1.1 CONCEPTO TÉCNICO No. CT:	**7341**
1.2 ÁREA:	Análisis y Mitigación del Riesgo
1.3 COORDINACIÓN:	Estudios y Conceptos Técnico
1.4 REFERENCIA CRUZADA RADICADO FOPAE:	2013ER24633
1.5 RESPUESTA OFICIAL No.	RO-69100

2.1 SOLICITANTE:	Arquitecto German Moreno Galindo - Curaduría Urbana No.2
2.2 PROYECTO:	Casa Cortes
2.3 LOCALIDAD:	18 - Rafael Uribe Uribe
2.4 UPZ:	54 - Marruecos
2.5 BARRIO O SECTOR CATASTRAL:	Los Molinos I Sector
2.6 DIRECCIÓN:	Carrera 5F No.48M-13 Sur
2.7 CHIP:	AAA0009RSFT
2.8 MANZANA CATASTRAL:	31
2.9 PREDIO CATASTRAL:	16
2.10 ÁREA (Ha):	0.006401 (*)
2.11 FECHA DE VISITA:	Marzo 11 de 2014

Foto 1. Predio donde se desarrollará el proyecto de la Carrera 5F No.48M-13, en el barrio Los Molinos I Sector de la Sur de la localidad de Rafael Uribe Uribe.

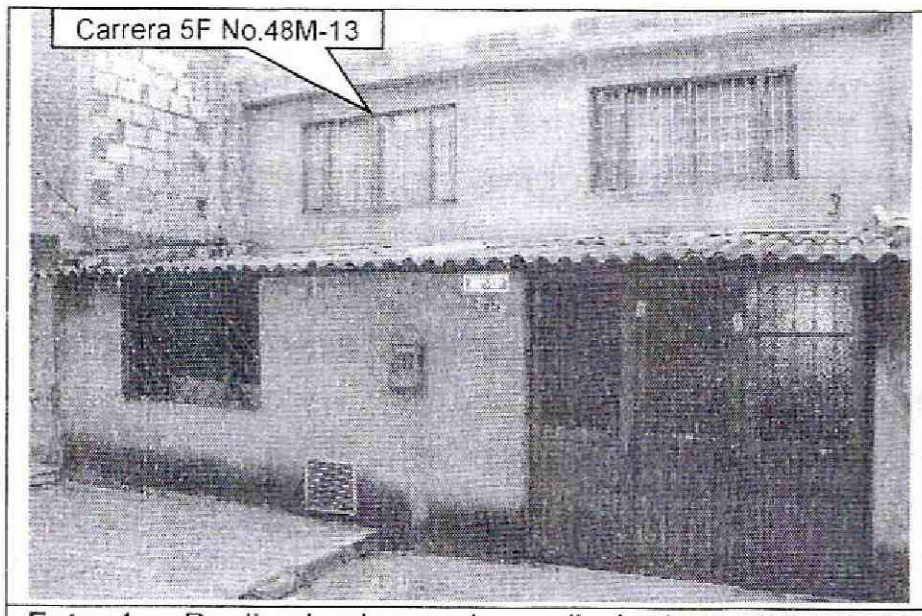
De acuerdo a la inspección visual realizada durante la visita técnica en el predio se encontró una edificación de dos (2) niveles, construida con mampostería de bloque de arcilla, placa de entrepiso en concreto reforzado y sistema estructural de muros de carga. Las viviendas vecinas construidas con mampostería de ladrillo y bloque de arcilla parcialmente confinadas con vigas y columnas de concreto reforzado no evidencian fallas de tipo estructural, ni daños que permitan inferir la presencia de procesos de inestabilidad geotécnica activos de carácter local dentro del área del proyecto. Sin embargo, con el fin

de preservar las construcciones existentes, se recomienda para la construcción del proyecto, realizar análisis de estabilidad de las intervenciones de tal forma que se garanticen factores de seguridad no solo para el proyecto sino para las construcciones e infraestructura adyacente.

Es importante anotar, que en el momento de la visita no se observaron procesos de remoción en masa activos de carácter local ni general del terreno, ya que no se encontraron evidencias de ellos en la zona de influencia del proyecto.
